*Association « le Chabot »
de Protection des Rivières
Ariégeoises*

Contribution du Comité Écologique Ariégeois et du Chabot pour l'enquête d'utilité publique de mars 2016 pour la réalisation de travaux coordonnés dans le lit et la berge du Salat à Seix

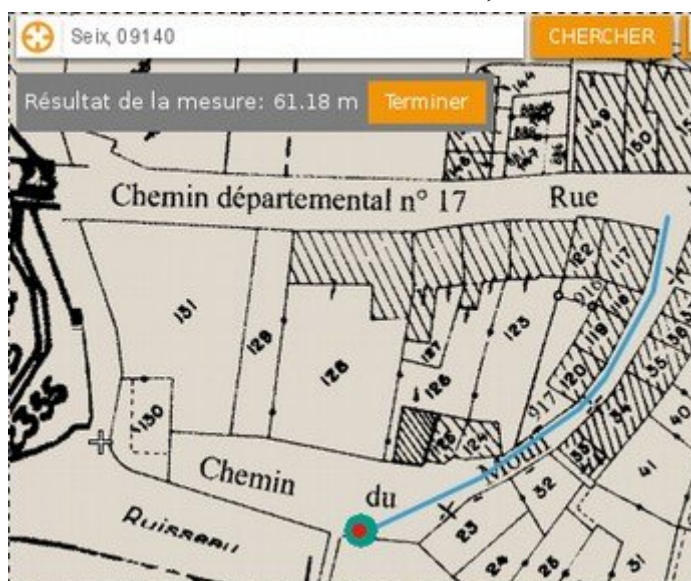
Passage de Campoursi : largeur 2,20 m

Distance entre hydrocureur et poste de refoulement : 48,73 m

Chemin du Mouli : largeur au trait rouge : 2,24 m

Distance entre hydrocureur et poste de refoulement : 61,18 m

Au bout du Chemin du Mouli un même poste de refoulement est prévu en bordure immédiate de l'Esbintz et plus éloigné de la route. Il sera accessible par une ruelle toute aussi étroite (à 4 cm près mais avec un virage) et situé dans un endroit très peu fréquenté, contrairement à Campoursi à côté du fournil du boulanger où la présence est quotidienne. De plus, il desservira beaucoup plus d'habitations que le PR de Campoursi. (voir pièce jointe n° 2). Visiblement ici ça ne pose pas de problèmes. Un autre poste, plus accessible celui-là, est prévu à côté des anciens bains, quai Bordes-Pages, en bordure du Salat aussi. Il desservira toute la partie du bourg sur la rive droite de l'Esbints.

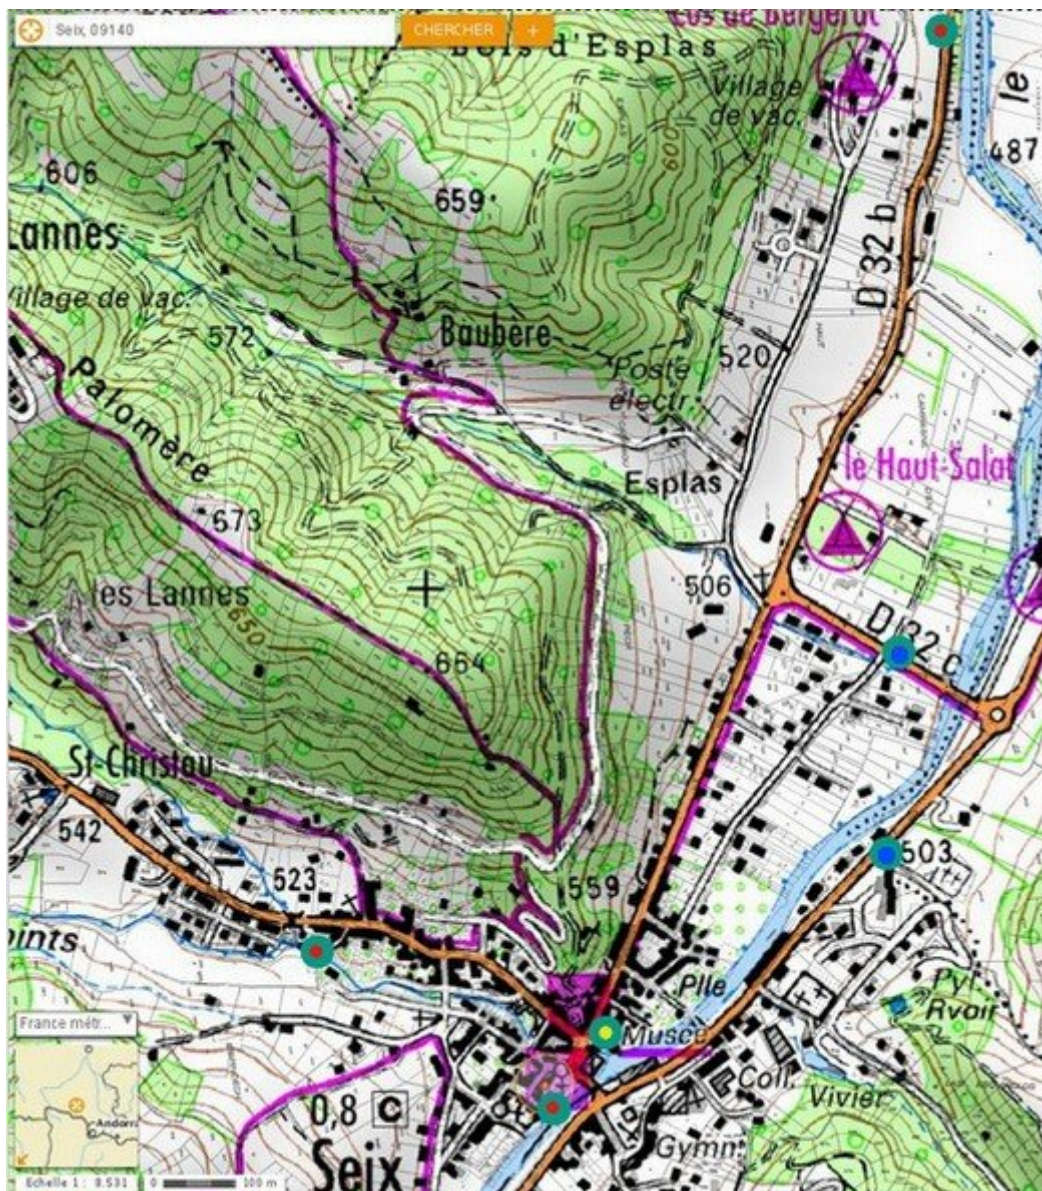
Les cartes fournies permettent de constater la présence de 5 postes de relèvement, actuels et futurs. **Ils sont tous situés en bordure de cours d'eau** (voir pièce jointe n° 1).

Un poste existant en contrebas du collège existe depuis 2004 et n'a à priori jamais débordé.

Le PR de Campoursi ne desservira que très peu de logements (15 à 20). Les PR du Quai Bordes-Pages et du Mouli desserviront une grande partie de l'ouest du village (voir pièce jointe n° 2).

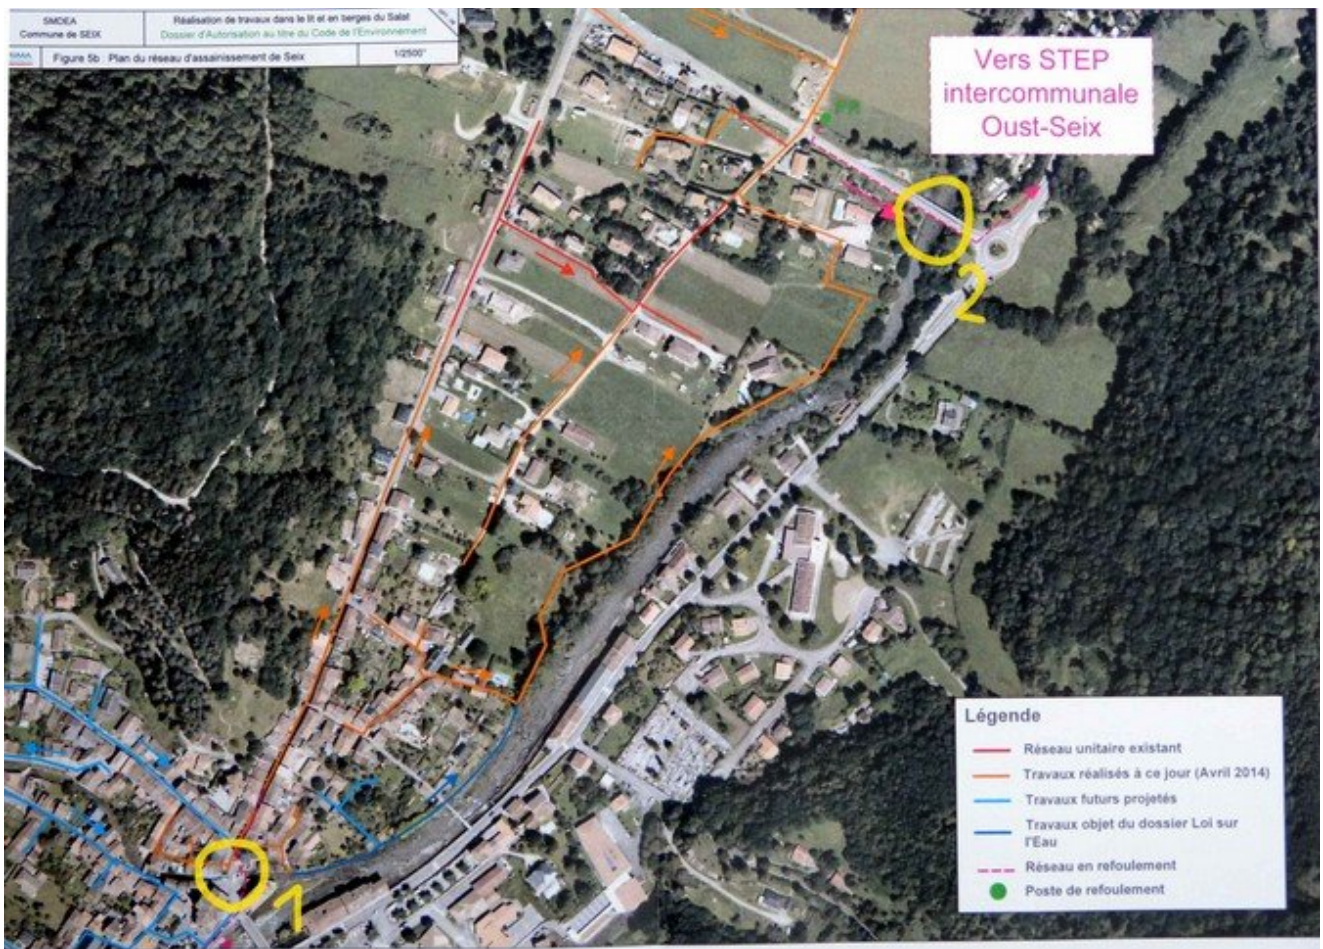
Le pont du Salat dispose d'une épaisseur de 0,60 m entre le haut des pierres formant la voûte à son plus haut point et le revêtement du trottoir.

Le pont sur l'Esbintz n'a pas l'épaisseur disponible, la voûte arrive sous le goudron. Pourtant plusieurs conduites le traversent.

Une conduite prévue en provenance du poste de relèvement situé quai Borde-Pages le traversera sans problème (1).

La conduite en provenance du poste Route du Pont Neuf rejoint le rond-point par ce pont de faible épaisseur (2) sous le trottoir, voir ci-dessous (pièce jointe n° 4).

TRAVERS 22

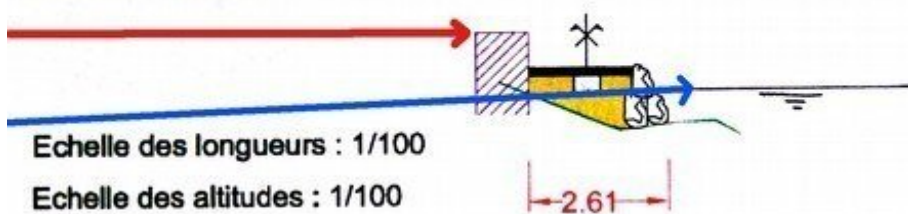
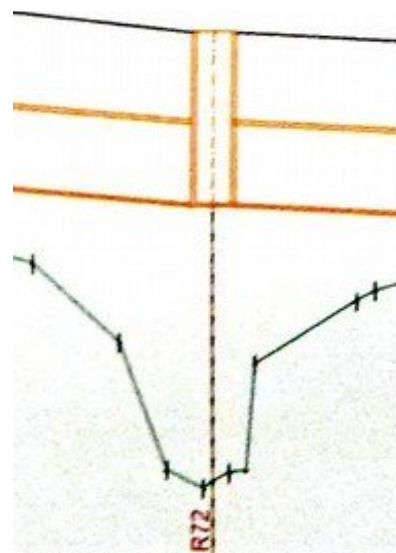
Vue de la berge au niveau de T22. La largeur ne permet pas le passage d'une pelleteuse, même petite. Les travaux se feront dans la section mouillée de la rivière. La digue formée par la conduite formera un obstacle au libre écoulement des eaux exigé en zone inondable.

flèche rouge :
Mur inexistant

flèche bleue : Niveau d'eau invraisemblable au vu de la berge naturelle (photo)

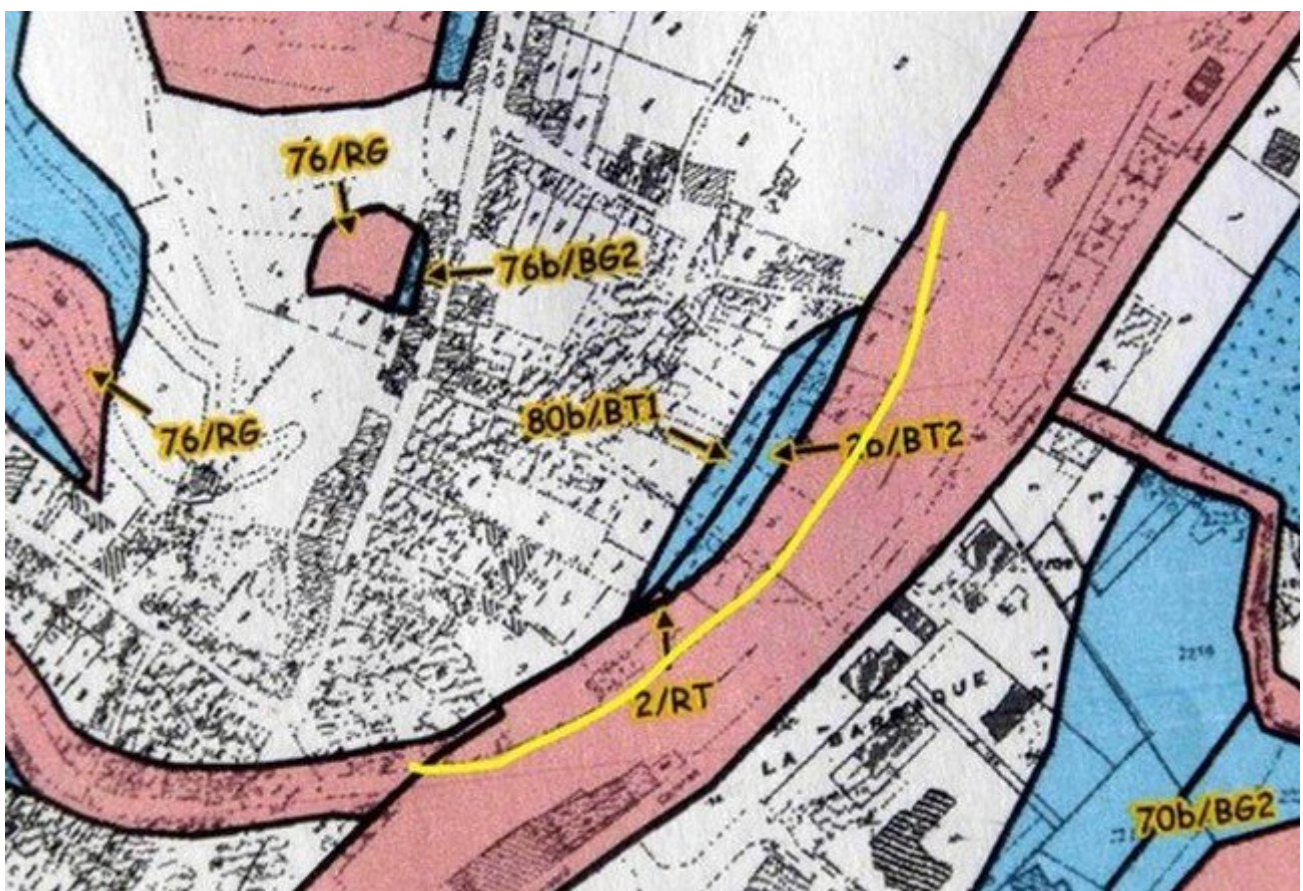
Le PPRN-inondation (Plan de Prévention de Risques Naturels) était à l'enquête publique en septembre 2014. Bien que pas encore signé, il modifie les zones constructibles en zones inondables. **TOUT le projet**, y compris une grande partie de la prolongation depuis la Passade de Siguer vers la rue du Pont Neuf se situe en zone inondable.

En rose : zone inondable

Ligne jaune : tracé du projet

Annexe I

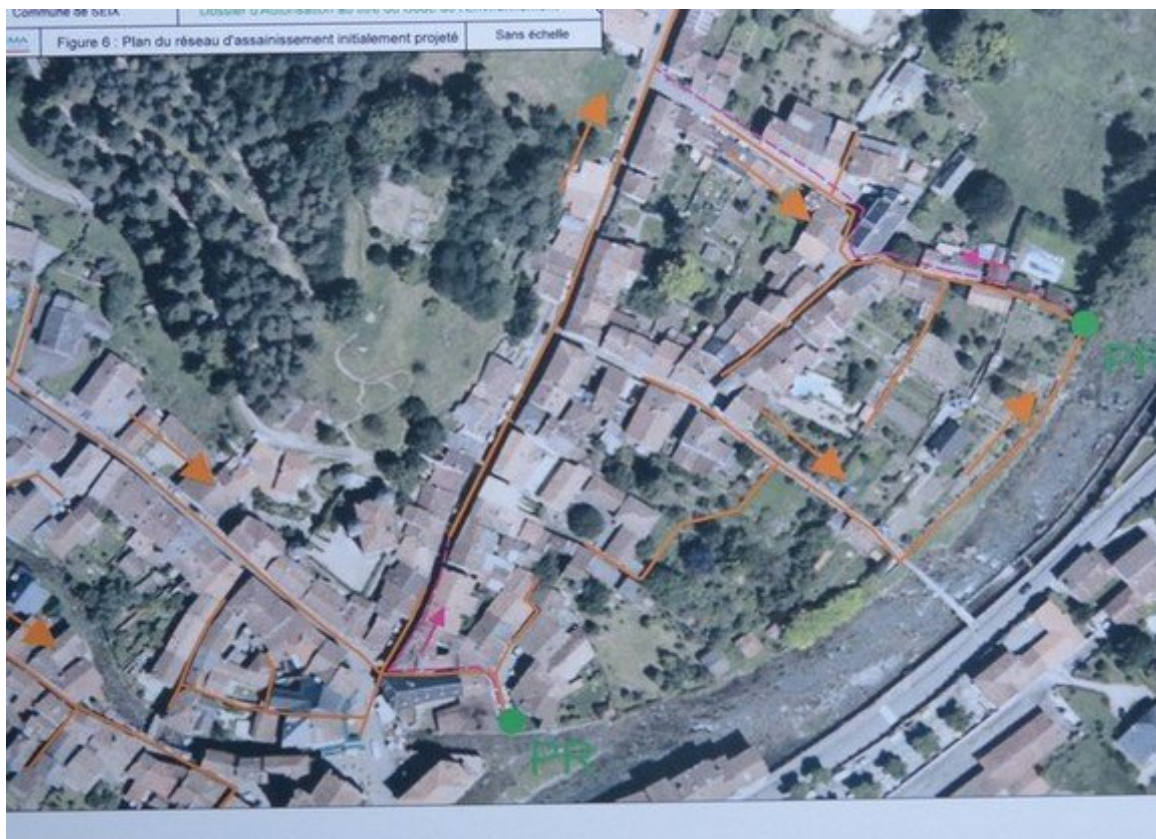
Les cheminements avaient déjà été prévus à peu près comme nous le proposons. Il est bien visible que les terrains traversés ne sont pas occupés par des jardins ou des constructions.

Projet actuel : une conduite de refoulement est bel et bien prévu (traits violets) qui traverse le pont de l'Esbintz par l'extérieur aval de la voûte. *Voir ci-dessous : (voir aussi pièce jointe n° 9 et 10)*

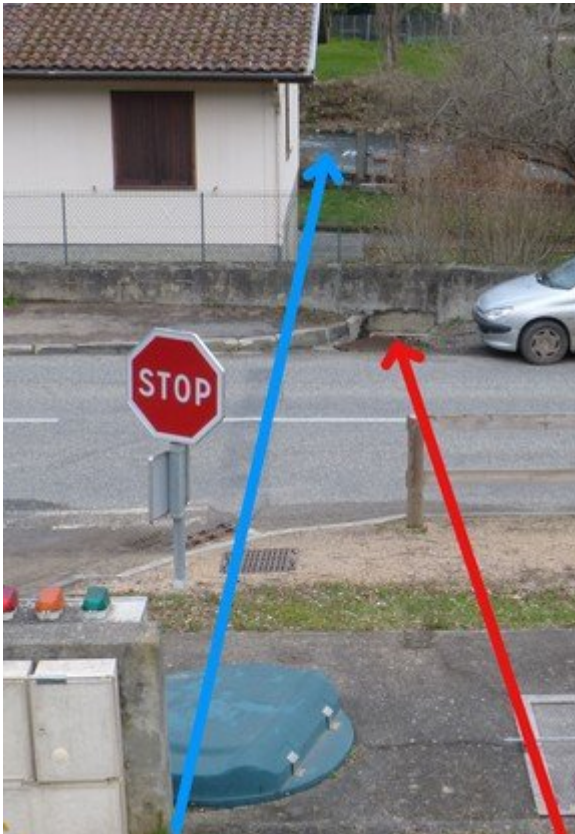
Ce PR risque de condamner l'accès (travaux, pompiers, secours) aux bains et à la maison derrière la grille sauf s'il existe des modèles qui tolèrent la surcharge de véhicules lourds.

Pièce jointe n° 2

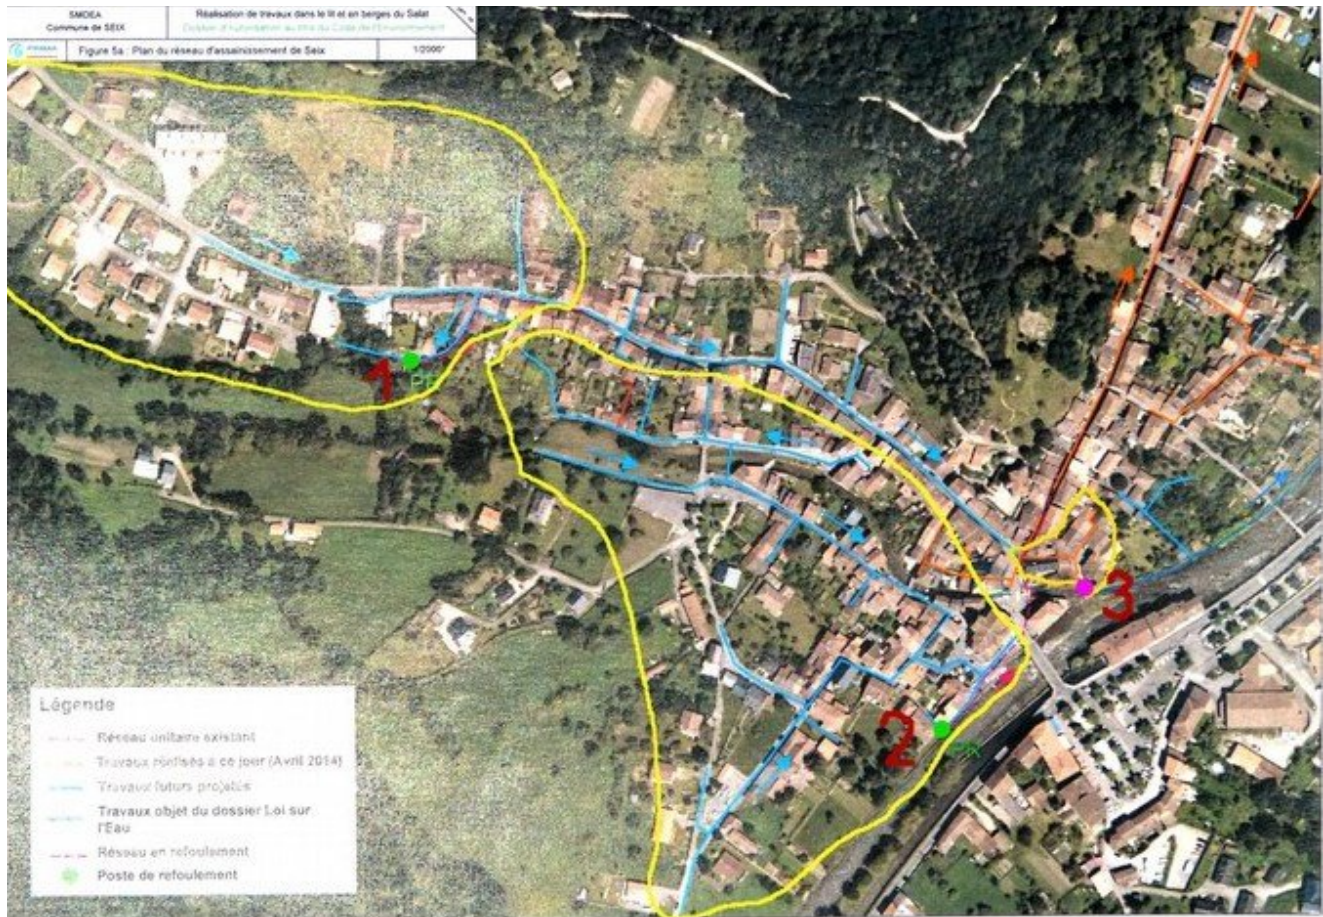
Périmètre de desserte (en jaune) des PR de :

- 1) Chemin du Mouli (point vert)
- 2) Quai Borde-Pages (point vert), qui pourrait aussi recevoir tout l'assainissement de la rue Clemenceau par une conduite longeant le pont de l'Esbintz.
- 3) Campoursi (point violet)

Pièce jointe n° 5

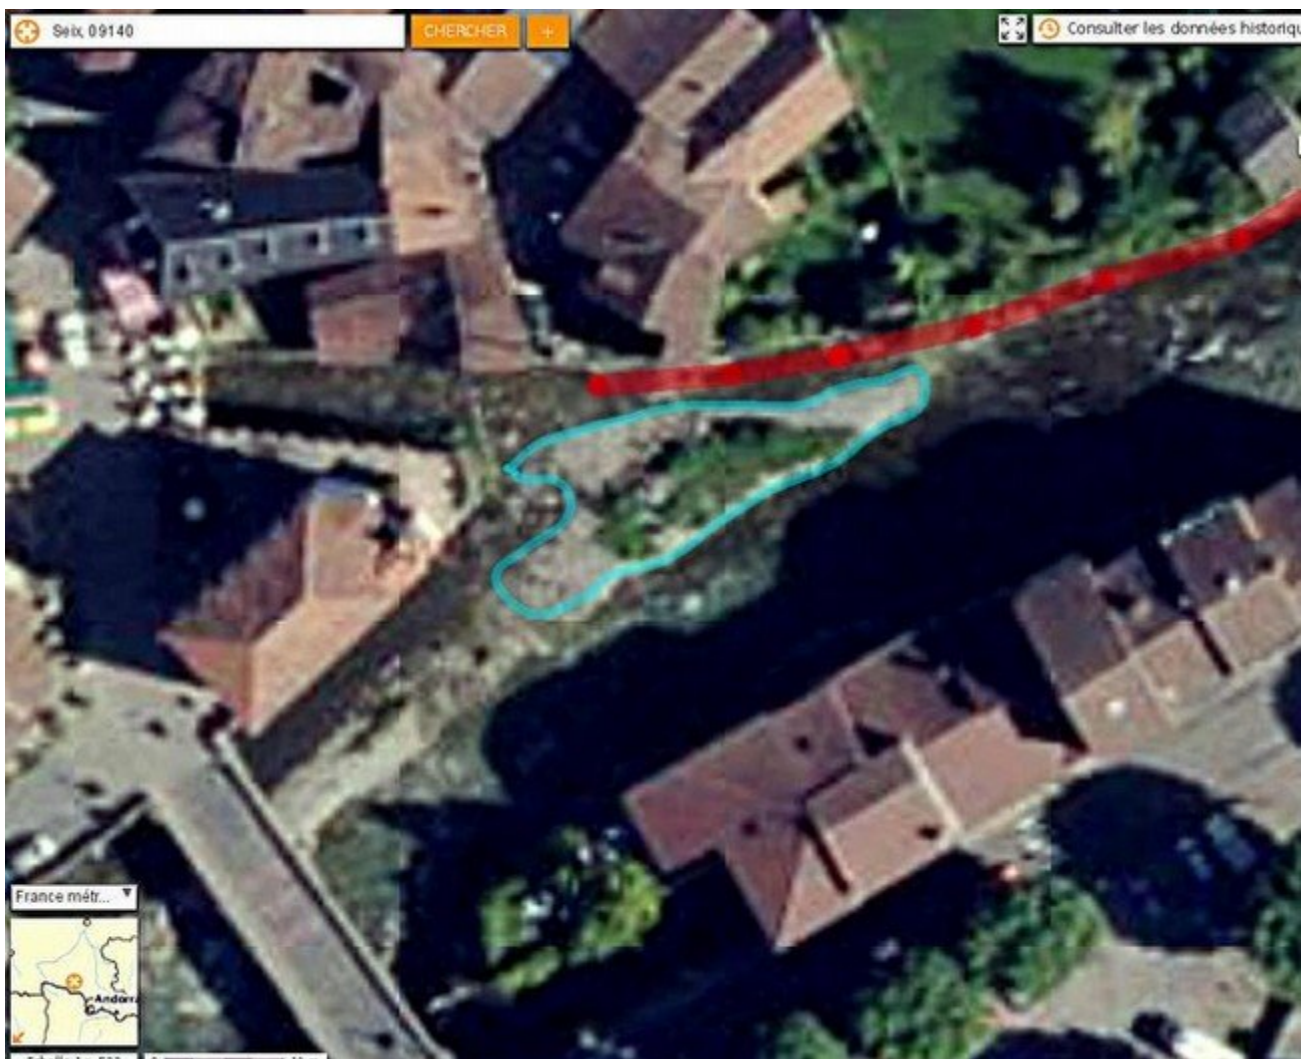
Hauteur de refoulement de 7m

Pièce
jointe n° 7

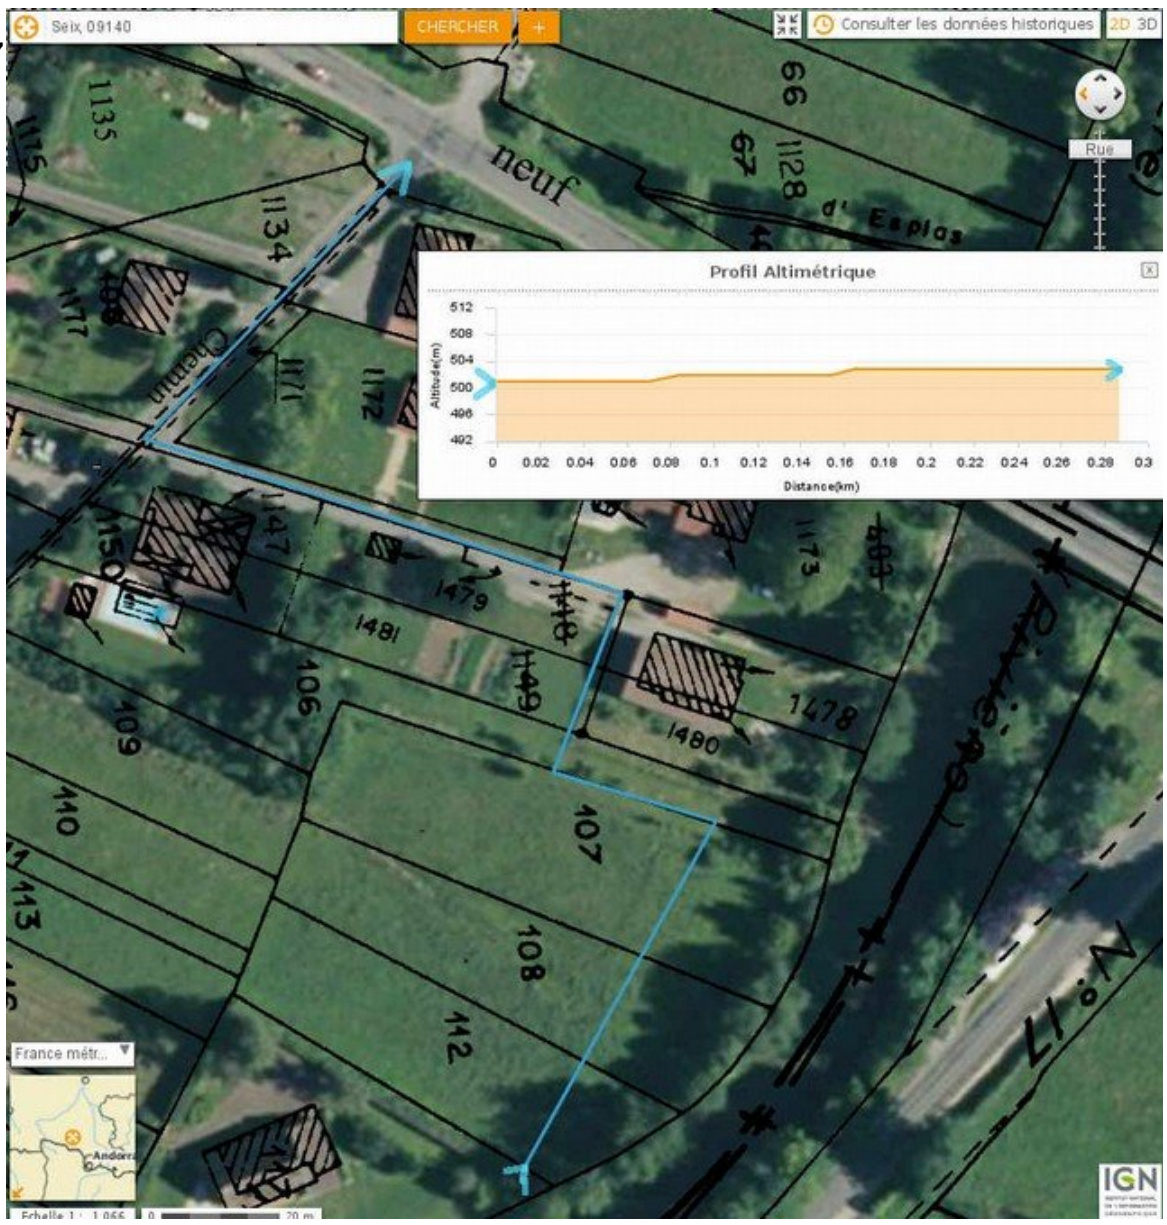
Pièce jointe n° 8 : point bas devant l'église au niveau des deux personnes
